N°14 **CHERCHE, MÉDOR, CHERCHE!**

6^E RANG / 5^E PRIX

CHESEAUXREY ASSOCIES SA, SION

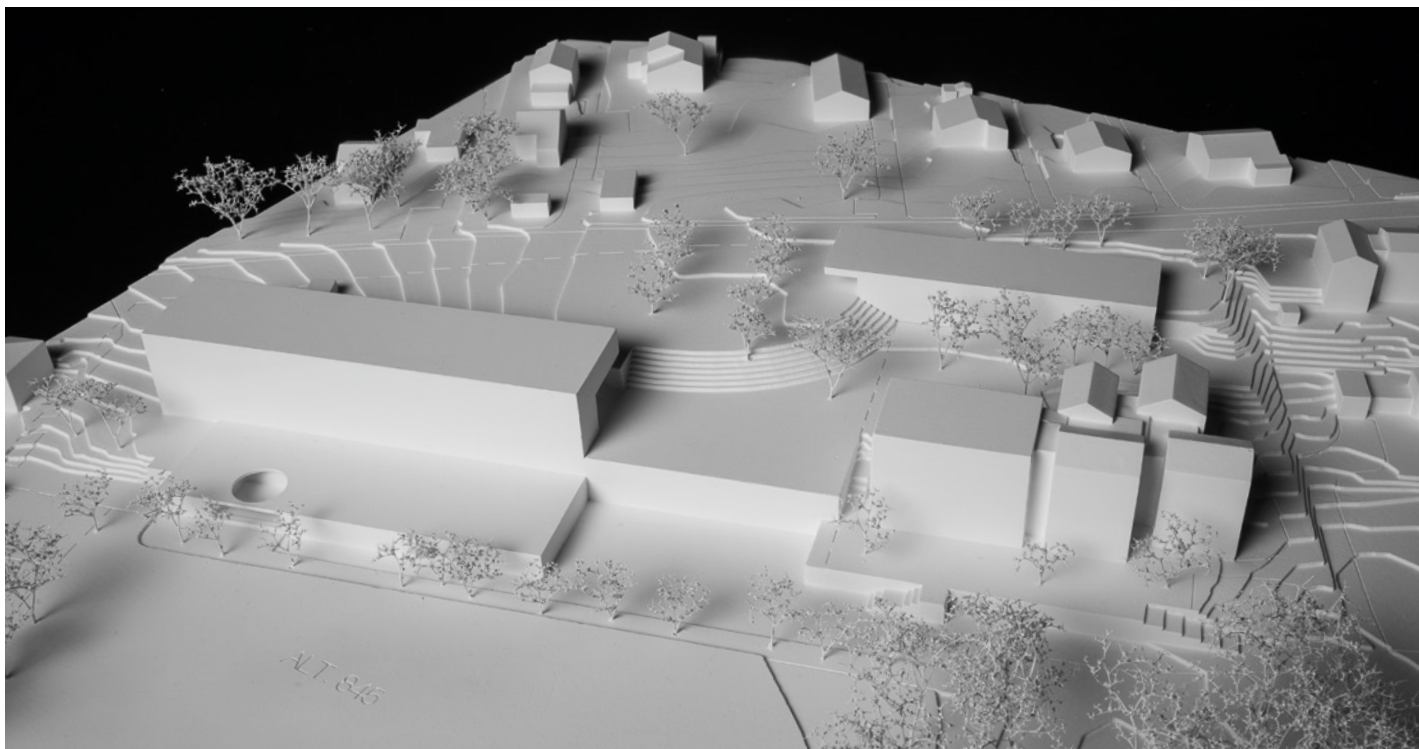
Le parti propose de limiter les interventions sur le site et de les concentrer au pied du bâtiment 2017. La salle de gym et les surfaces pour l'Uape son aménagés dans un même volume de faible hauteur créant un socle construit remplaçant le talus existant. Un nouvel aménagement à caractère végétal et arboré en bordure de la zone sportive valorise le cheminement et le lien avec la zone de l'étang. Le terrain de football est légèrement déplacé en direction du sud.

La salle de gym est partiellement enterrée, avec environ 2/3 de sa structure sous le niveau du terrain, alors que l'Uape, qui ne comporte qu'un seul niveau, est positionnée en surface, au niveau du rez-de-chaussée.

La réutilisation des vestiaires est appropriée et garantit un lien fonctionnel avec l'école. De même, la proposition de lien entre l'Uape existante et son extension par la création d'un patio et d'un escalier extérieur est appréciée.

Le volume excavé et la grande hauteur à franchir pour atteindre la surface de jeu est en contradiction avec la proposition volumétrique architecturalement minimisée et exprimée sous forme de galette horizontale.

Pour palier à la problématique de locaux vides à l'étage intermédiaire au-dessus du local engins, un bassin de rétention des eaux pluviales est aménagé. Des interactions sont proposées sous forme d'ouvertures ludiques entre l'Uape et la salle de sport. Si la salle de sport dispose d'éclairage naturel satisfaisant, ses relations visuelles extérieures sont jugées peu attractives.

Le choix constructif d'une construction en béton est cohérente avec l'expression de socle et le bâti existant.

Le jury se questionne toutefois sur le rapport entre la façade sud de l'école et les proportions de la nouvelle toiture, son traitement et son utilisation ponctuelle. En limitant son intervention au sud de l'école et malgré la clarté de la proposition, le projet n'apporte pas d'amélioration urbanistique au complexe existant et ses préaux.

L'ensemble des structures sont proposées en béton armé et des poutres en béton précontraint pour la toiture de la salle de gym. La réalisation de la salle de gym nécessite une excavation d'environ 6 mètres de profondeur, ce qui impose des travaux spéciaux. Des parois gunitées clouées sont nécessaires côté sud pour réduire l'emprise du terrassement. Pour le bâtiment 2017 de l'école existante, des travaux de reprise en sous-œuvre de ses fondations sont nécessaires pour garantir sa sécurité structurale et son aptitude au service durant les travaux de terrassement. Des injections ou du jet grouting (jetting), sont obligatoires pour renforcer les fondations existantes du bâtiment 2017 de l'école. La salle de gym étant en grande partie enterrée, sa sécurité parasismique est assurée par les trois parois en béton armé contre terre et les noyaux rigides situés côté Est.

Dans l'ensemble, le système structurel proposé est rationnel et bien conçu. Toutefois, l'importance des volumes de terrassement et la nécessité de travaux spéciaux pour la salle de gym affectent l'économicité globale du projet et accentuent les nuisances de chantier pour les écoles voisines et contiguës.
